<全国大会に関する追加周知事項>

2026年10月21日
高専ロボコン2026 競技委員会

<競技に関する追加周知事項 Vol.02>

【高専ロボコン 2026 の競技ルールに関する追加の周知事項について】

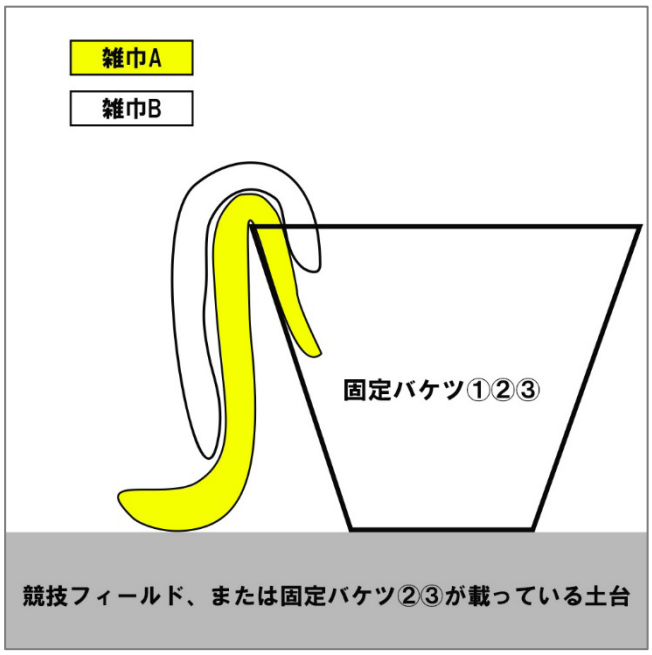
Q5：ルールブック「4.2 得点 a）」に関して質問です。「『ゴールに入っている』とは～競技フィールドやその他の競技用品に触れていない状態のことを指す」とありますが、この「その他の競技用品」には、雑巾（スーパー雑巾）も含まれますか？（例えば、先にバケツに入っていた、またはかかっていた雑巾に対して、後から投げた雑巾が、接触した場合を想定しています。）

また、下図について、雑巾 A・雑巾 B が、それぞれ「固定バケツ①②③（ゴール）に入っている」と認められるかどうかの判定を教えてください。

雑巾 A：固定バケツ内に入っているが、同時に競技フィールド（固定バケツ②③が載っている土台）に接触している。
雑巾 B：上記の雑巾 A の上に載っている（接触している）が、固定バケツ内に入っている。ただし、競技フィールド（固定バケツ②③が載っている土台）には接触していない。

A5：含まれません。
雑巾 A は、バケツ内側の空間に雑巾の一部が入っているが、競技フィールド（固定バケツ②③が載っている土台）に接触しているため、得点は無効です。
雑巾 B は、バケツ内側の空間に雑巾の一部が入っている、かつ競技フィールド（固定バケツ②③が載っている土台）に接触していないため、得点は有効です。

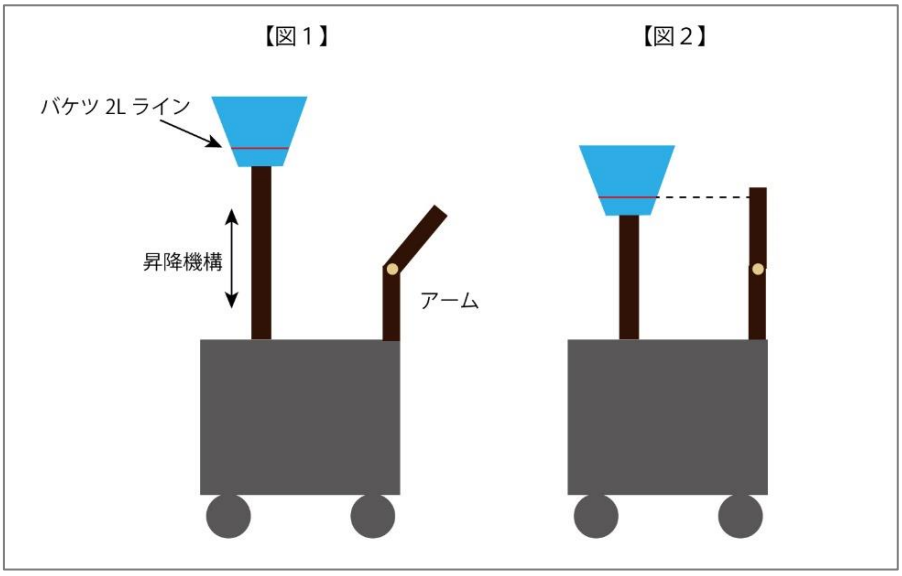
■質問：我々のロボットには移動バケツを上下昇降させる機構と、雑巾を投げるためのアームがあります。競技中、【図１】の状態で競技を行っている場合は問題ないのですが、仮に移動バケツを一番低い状態まで下げ、アームを一番高い状態まで垂直に伸ばすと、【図２】のようにアームの頂点が移動バケツの２Ｌ目盛りを超えてしまいます。競技中、図２のような状態にならないように制御していますが、このロボットはルールの要件を満たすのでしょうか？

■回答：【図 2】の状態にならないようプログラム等で制御されていたとしても、アームの「最大展開サイズ」で判断するため、例示のロボットは認められません。移動バケツが上下昇降する場合は、移動バケツが最も低い位置に下がっている状態において、ロボットの可動部をすべて展開させた最高到達点が、２L 目盛りを超えない設計にしてください。なお、FAQ3.2 の Q3 にもあるように、この規定には「ロボットが保持している雑巾」も含まれますので注意してください。

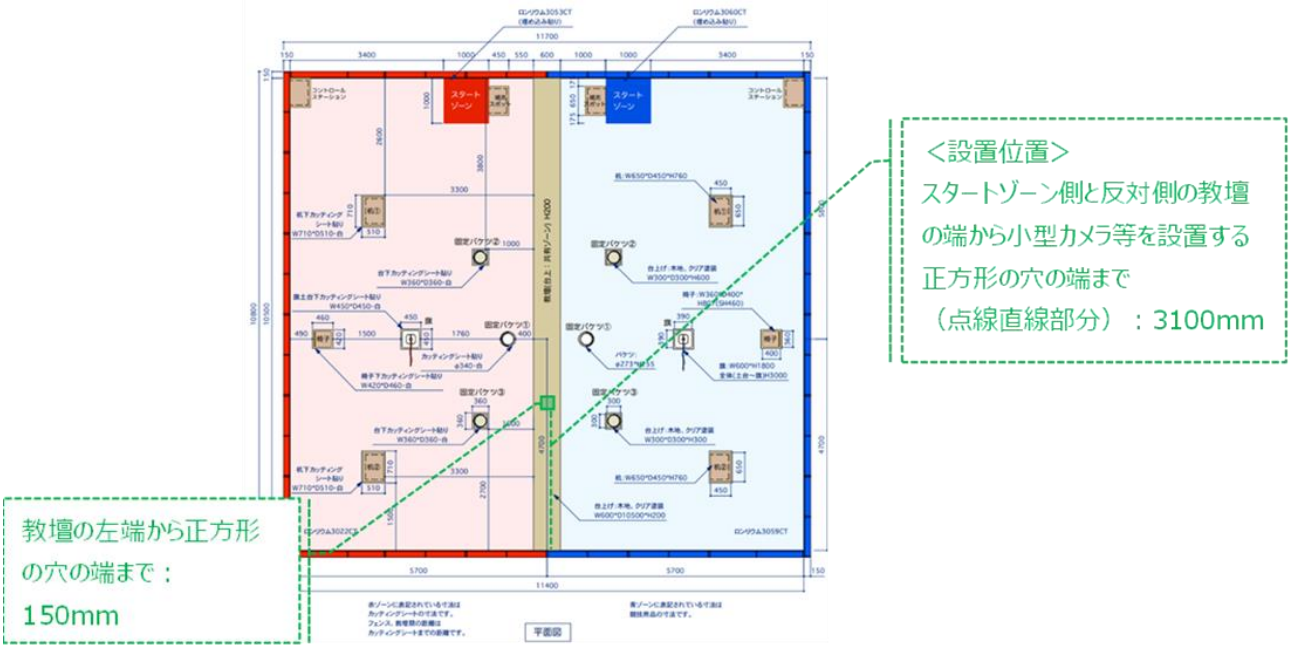
教壇に W300mm×D300mm の正方形の穴を作り（位置は下図参照）、その中に三脚等で立てた小型カメラやマイク等を設置する。

穴の中に設置するすべての機材は、教壇上面から 100mm 以下の高さ（フィールド上面から 300mm の高さ）且つ、前述の正方形の穴の中に収まるように設置する。

設置した小型カメラ等の機材や設置するための穴（内側の全面含む）も含めて教壇の上面（共有ゾーン）とし、ルールブック 4.1.11 b）が適用される。これに伴い、競技中に小型カメラ等の機材にかかった雑巾や穴に入った雑巾は、ルールブックに則りロボットでのみ取り除くことができる（審判が取り除くことはない）。
